ÚZEMNÍ PLÁN MĚSTA BRNA

Textová část Odůvodnění

Kapitola 19 Vyhodnocení připomínek

Svazek Pb9 *(bez osobních údajů)*

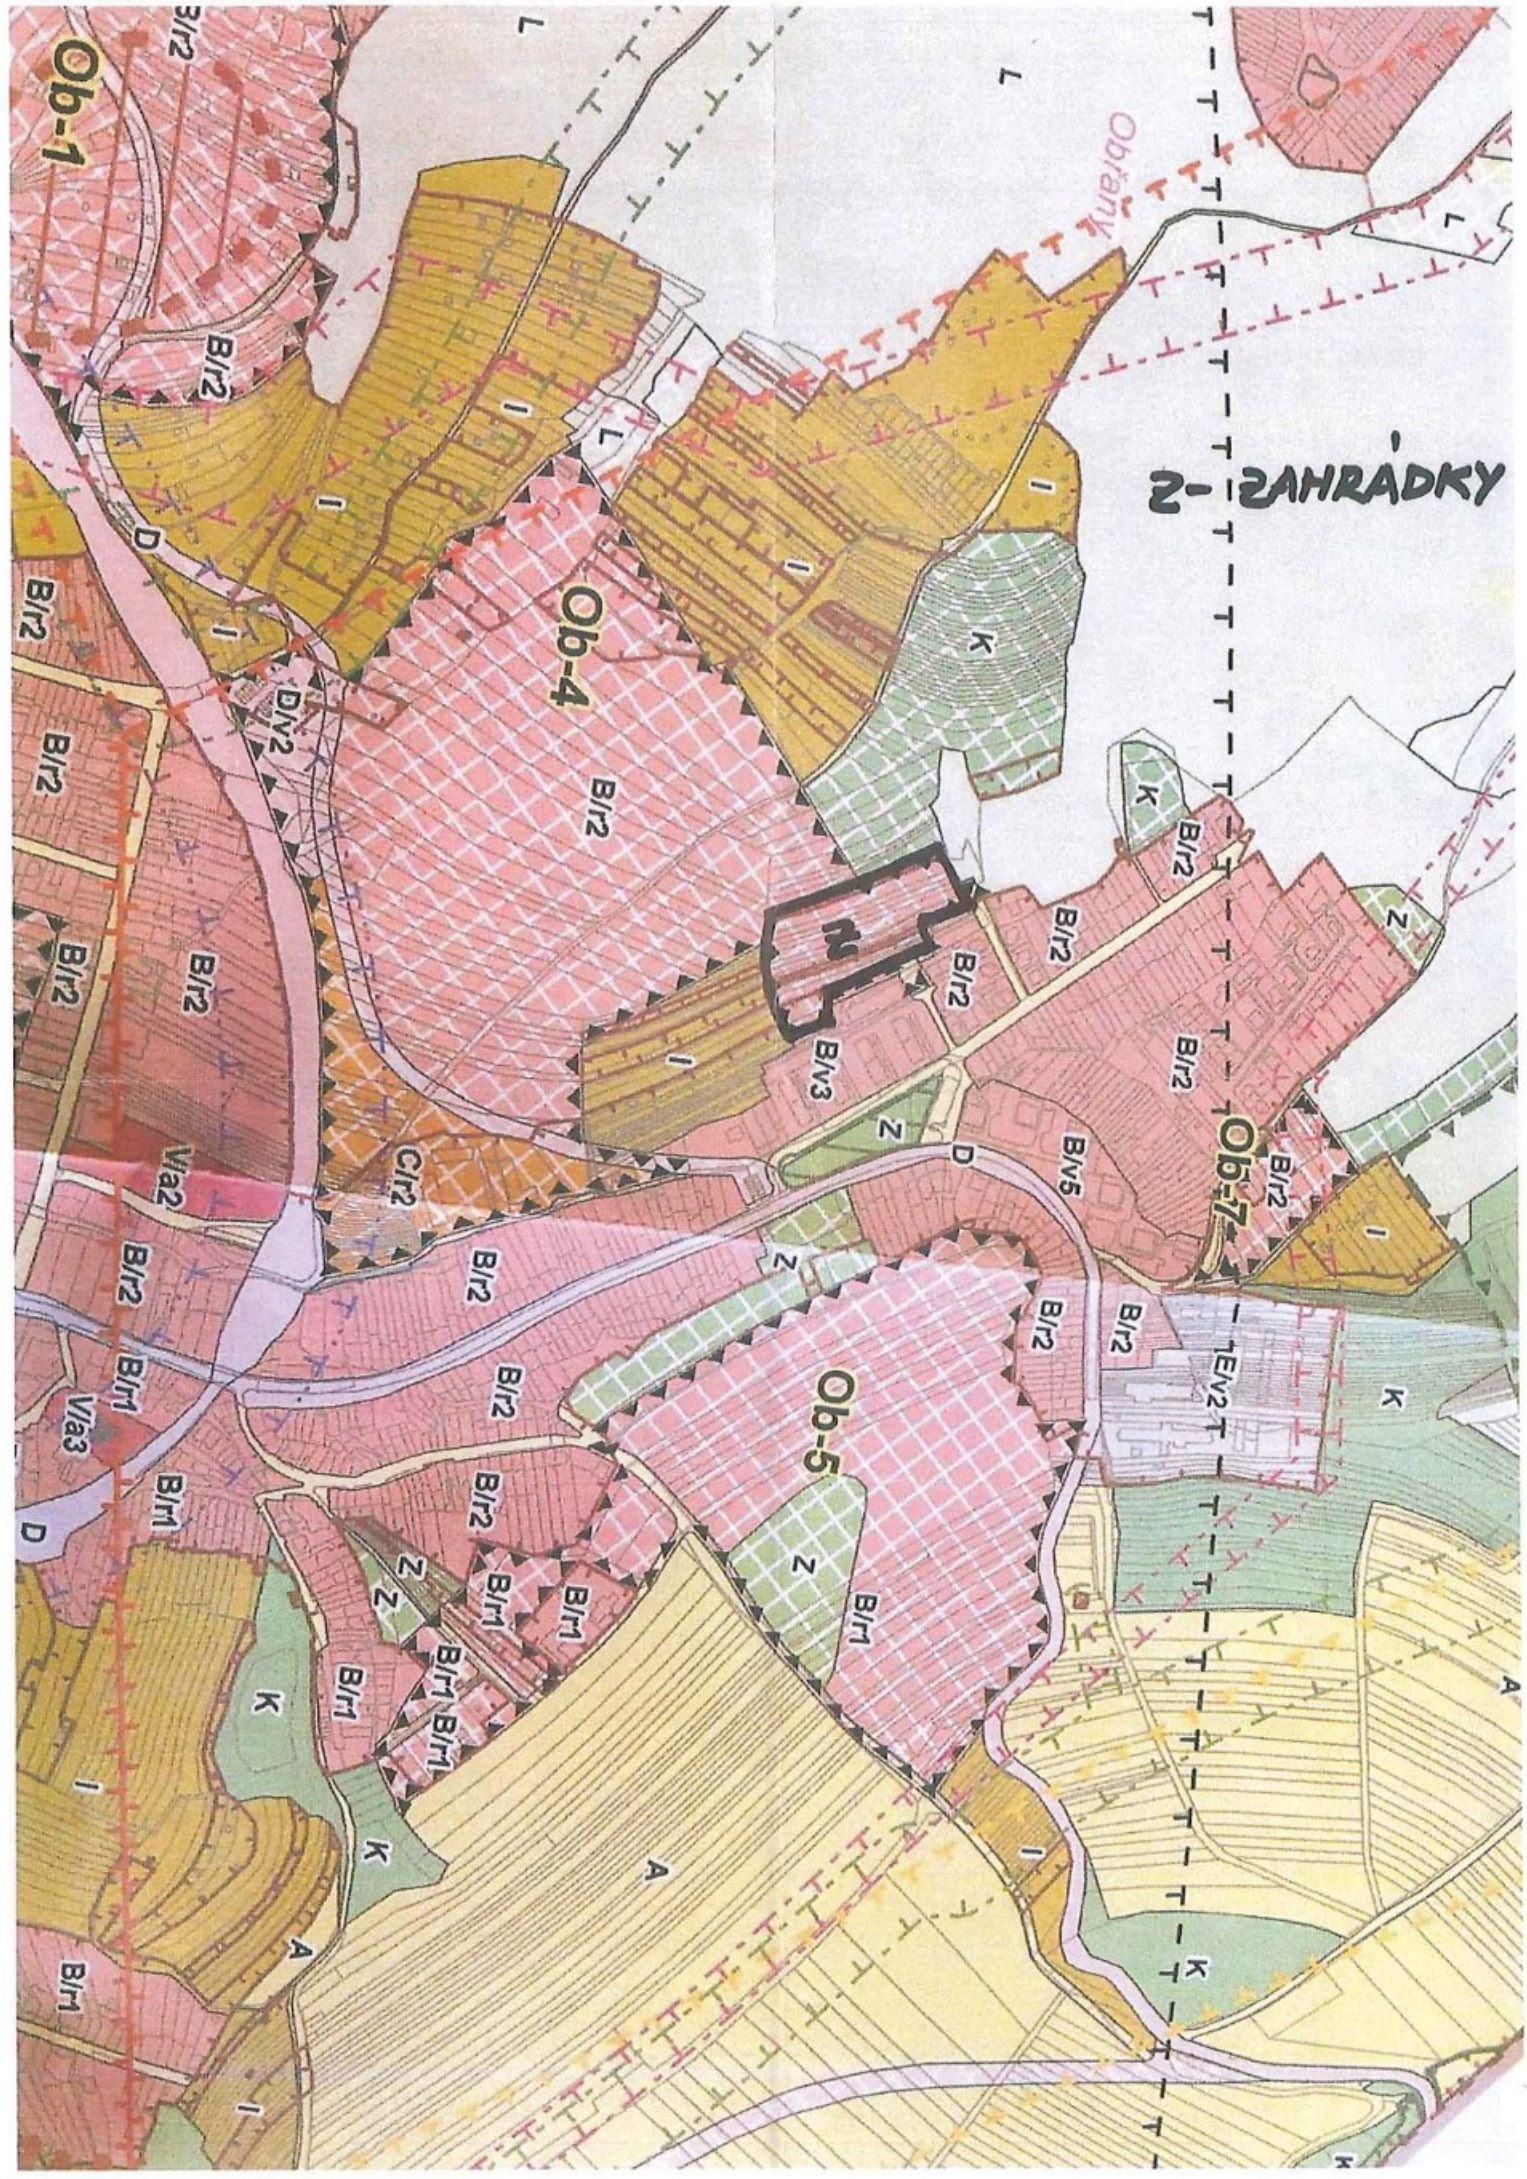
V případě zastavení tohoto svahu přijde stávající obyvatelstvo, které žije v těsné blízkosti velmi frekventované silnice o přírodní čistič vzduchu.

Hluk, který byl dosud aspoň z části pohlcován zelení se bude odrážet od nových nutně terasových zdí a umocní rámus z přilehlé výpadovky, což bude stresující pro všechny obyvatele.

Lokalita konce Obřan má špatnou dostupnost do centra města. Tato nevýhoda byla dosud vyvážena přijatelným životním prostředím. Žádáme, aby v okolí všech bytových domů byly v celém rozsahu ponechány zahrádky, které tvoří stabilní nedílné zarámování zdejší obytné lokality.

Nevidíme urbanisticky odůvodnitelné, proč by se mělo stavět na nejnevhodnějším místě, severovýchodním prudkém nestabilním svahu, když v podstatě všechny lokality v okolí jsou technicky vhodnější a nadto by jejich zastavení neovlivnilo natolik negativně stávající obyvatelstvo.

KOLÍŤE - PŘEDPROSTOR VANIČOVÁ DIVADLA - FUNKČNÍ USPOŘÁDÁNÍ -

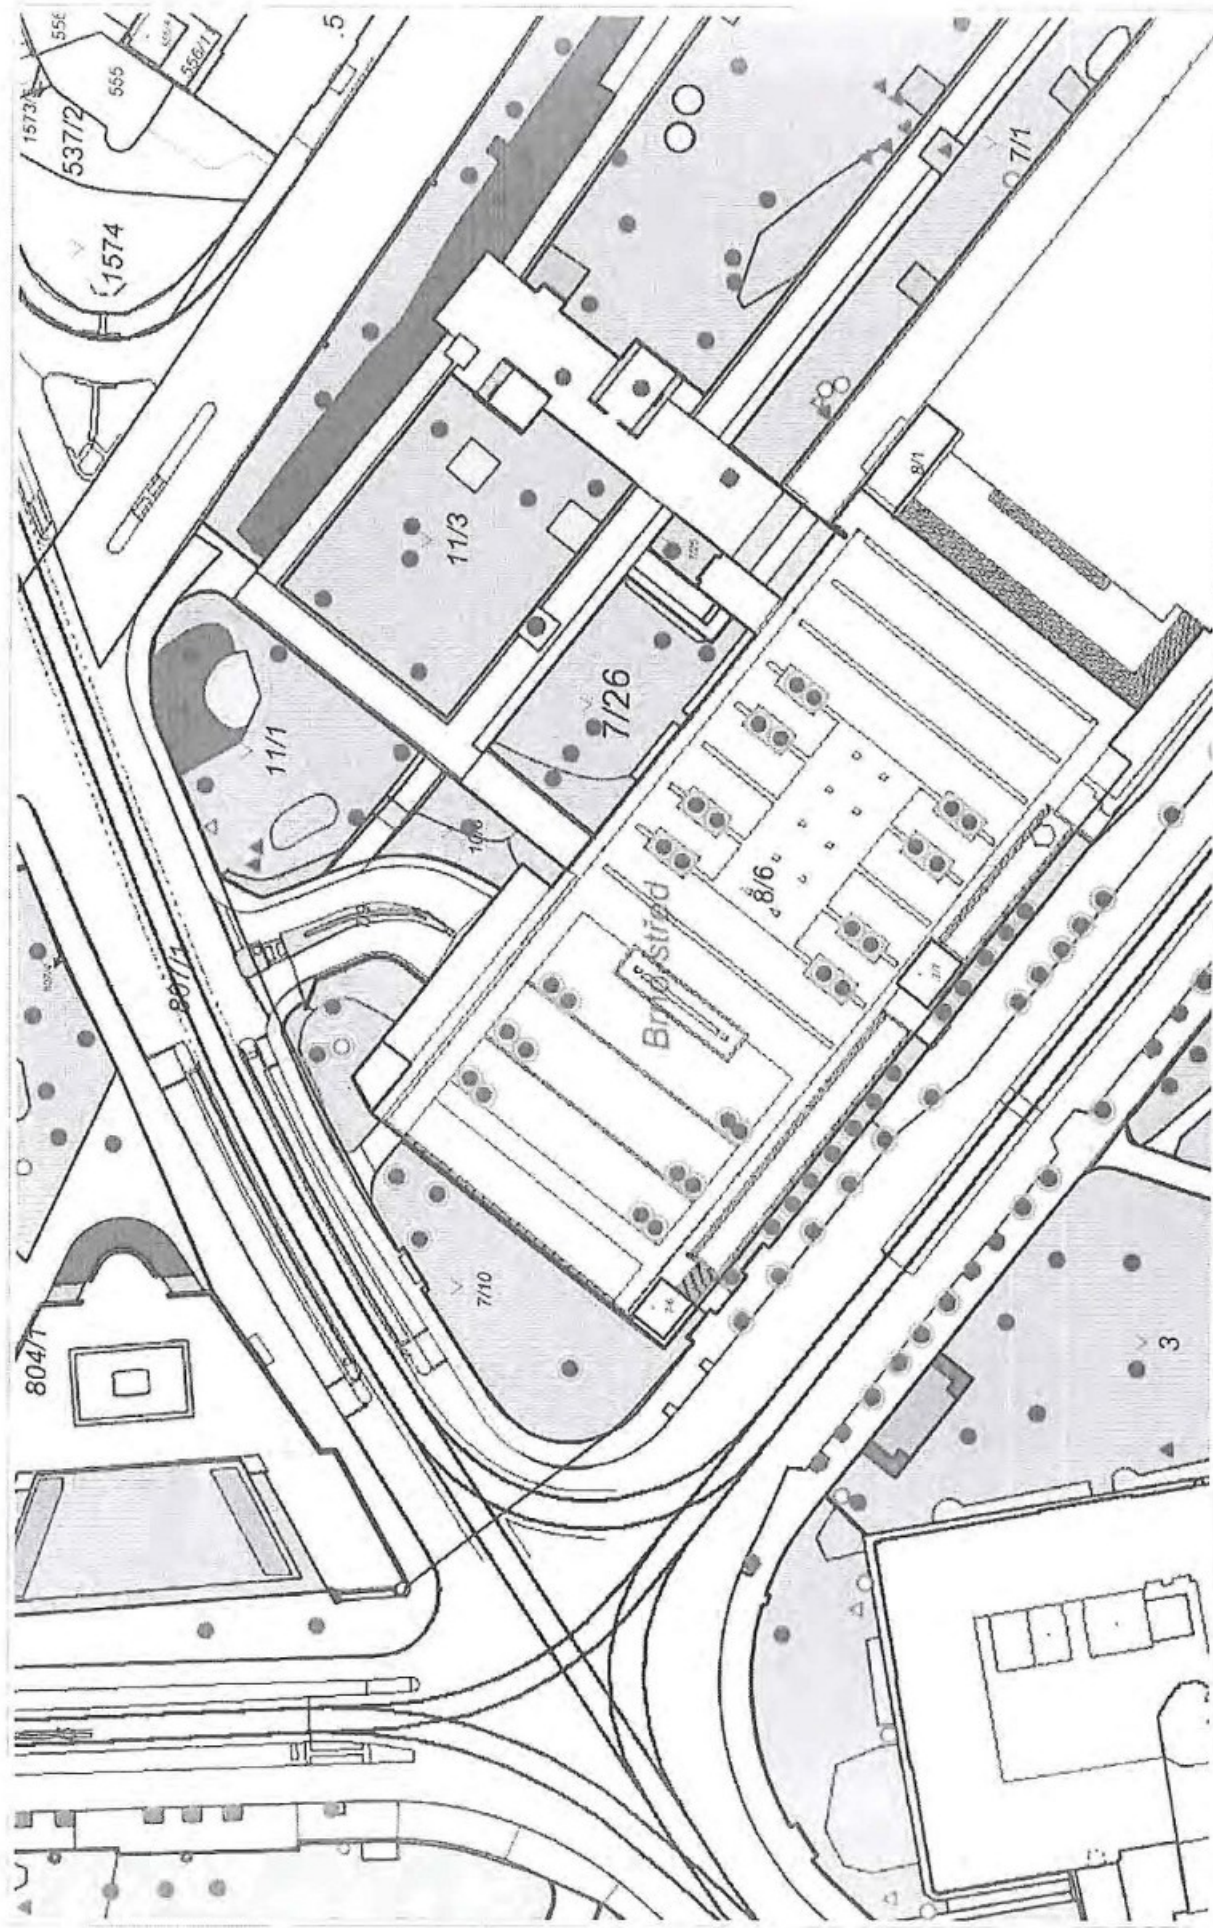
Jako správce zeleně ve města Brně zasíláme dvě námítky / připomínky k návrhu připravovaného Územního plánu města Brna:

- ulice Rezkova – vstup do Wilsonova lesa
- Koliště předprostor Janáčkova divadla

Přípomínka číslo 1 (zákres)

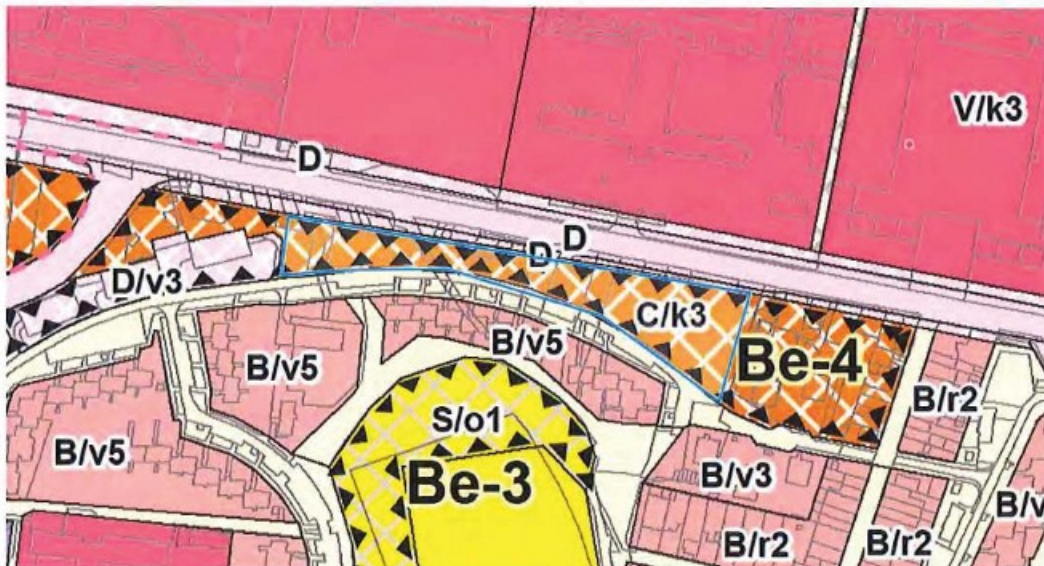
Zde je potřeba v úz. plánu nechat schválit plochu městské zeleně, jako je reálně v současné době a nikoliv novou rozvojovou plochu. Plocha se vzrostlými stromy slouží nyní jako nejlepší oddělení obytných domů od hlučné ulice Jihlavské.

Přípomínka číslo 1 (zákres)

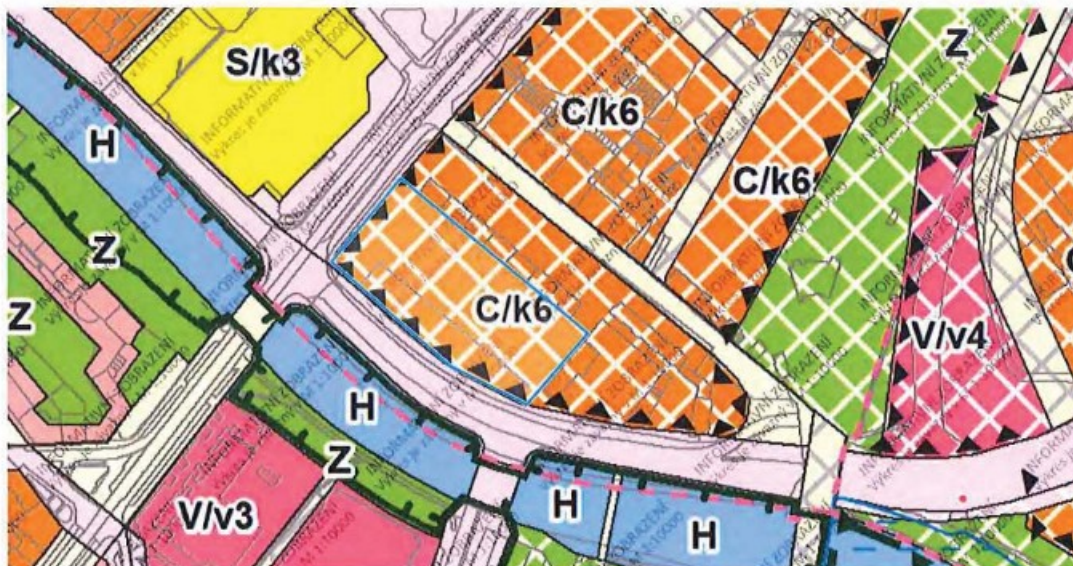
Zde je potřeba v úz. plánu nechat schválit plochu městské zeleně, jako je reálné v současné době a nikoliv novou rozvojovou plochu. Plocha se vzrostlými stromy slouží nyní jako nejlepší oddělení obytných domů od hlučné ulice Poříčí.

Připomínka číslo 1 (zákres)

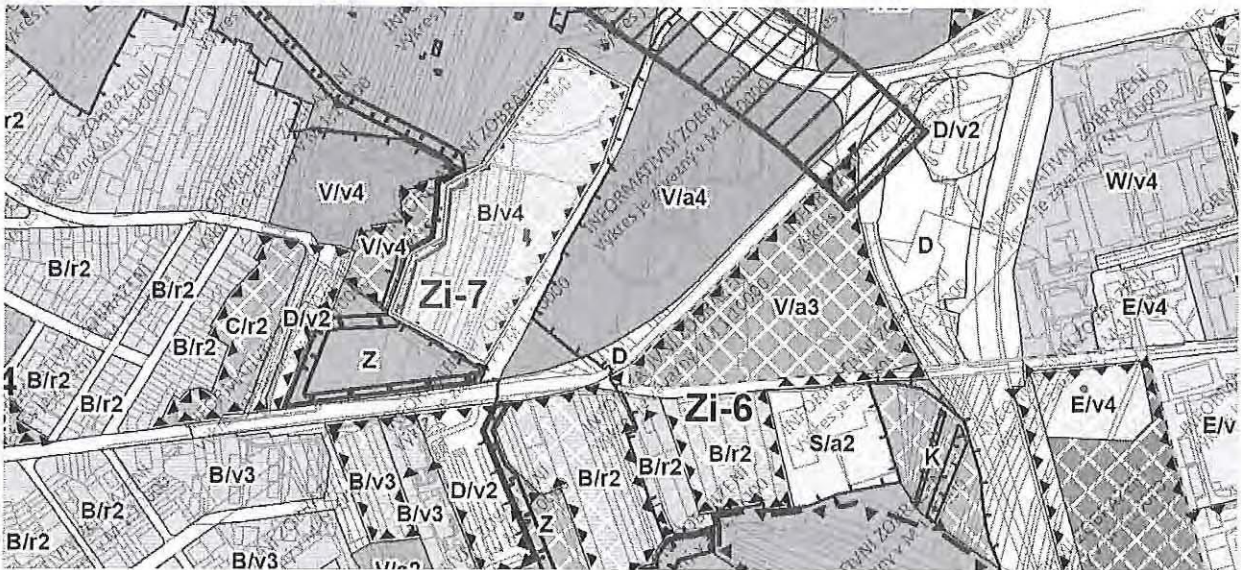
S ohledem na další okolní rozvojové lokality, především lokalitu Zi-6 Malá Klajdovka, přehodnotit výškovou úroveň zástavby rezidenčních ploch na max. 16 m v rozvojové lokalitě Zi-7. Vzhledem k tomu, že rezidenční plochy v lokalitě Zi-6 Malá Klajdovka jsou výškovou úrovní zástavby omezeny právě 16 metry (B/v3), dává smysl tuto výšku pro novou výstavbu použít z důvodu ucelenosti výstavby v na sebe navazujících lokalitách. Vedle umístěné budovy polikliniky v Juliánově či domova pro seniory na Věstonické jsou dvě věci, které je třeba zvažovat - Poliklinika se nachází až pod svahem a budova domova pro seniory přiléhající k ulici Šedova dle orientačního odhadu nepřevyšuje 16 metrů, budova vzdálenější pak orientačně měří kolem 18 metrů. Z toho důvodu není dle mého přínosné, aby především na výše položených částech pozemku došlo k výstavbě o celkové výšce max 22 m. I přestože podle OOP 2/2020 není důvodné zvažovat toto místo jako místo pohledové, jsem přesvědčen, že dané místo je dostatečně exponované, aby maximální výška jeho zástavby byla zohledněna při územním plánování.

Přípomínka číslo 1 (zákres)

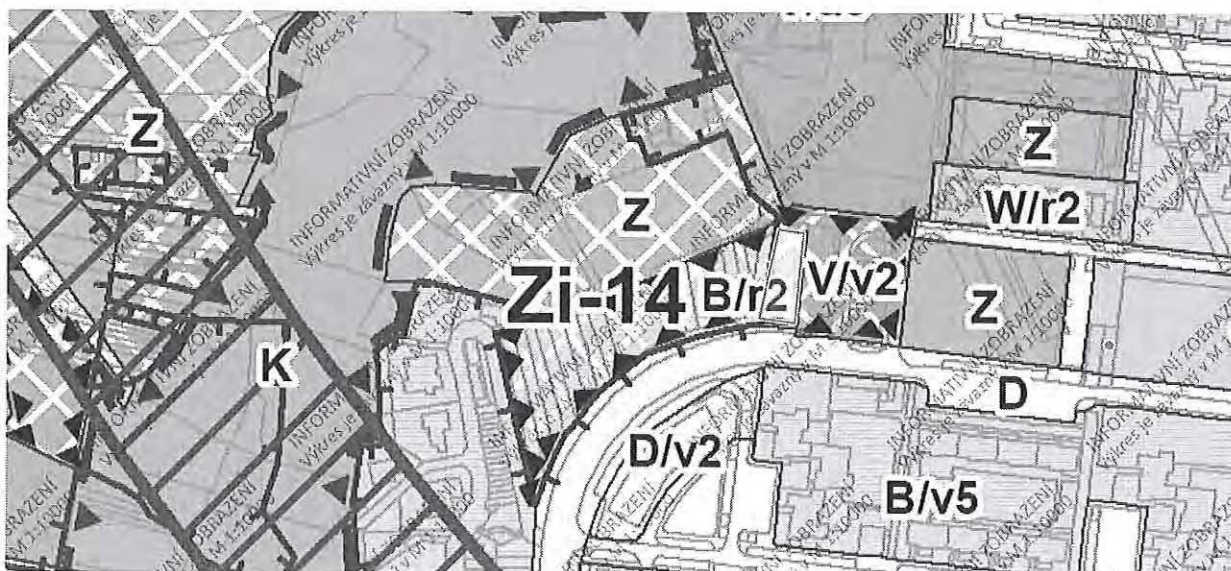
2 V případě změny RZV plochy pozemku 7623/1 KÚ Židenice z plochy občanské vybavenosti na plochu rezidenčního bydlení B/r2 hrozí riziko zániku „vyhlídky“, místa, kde se často lidé setkávají a logické spojnice ulic Bzenecká a Valtická. Vzhledem k lokalitě a v budoucnu případným účastníkům místního a stavebního řízení je z funkčního hlediska Pálavského náměstí jako celku prospěšné zachovat tuto část jako plochu občanské vybavenosti. Navrhuji tedy v daných místech zachovat využití zmíněné části pozemku. S ohledem na okolní plochy tedy V/v2. 2

Vymezení dotčeného území: Brno Medlánky, návrhové plochy územních rezerv pro bydlení B-6

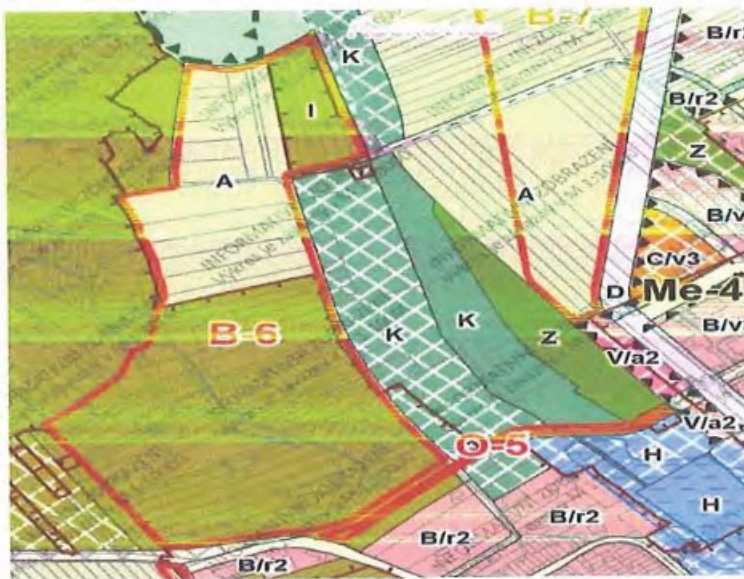
Připomínka proti Návrhu Územního plánu města Brna, jeho grafické i textové části
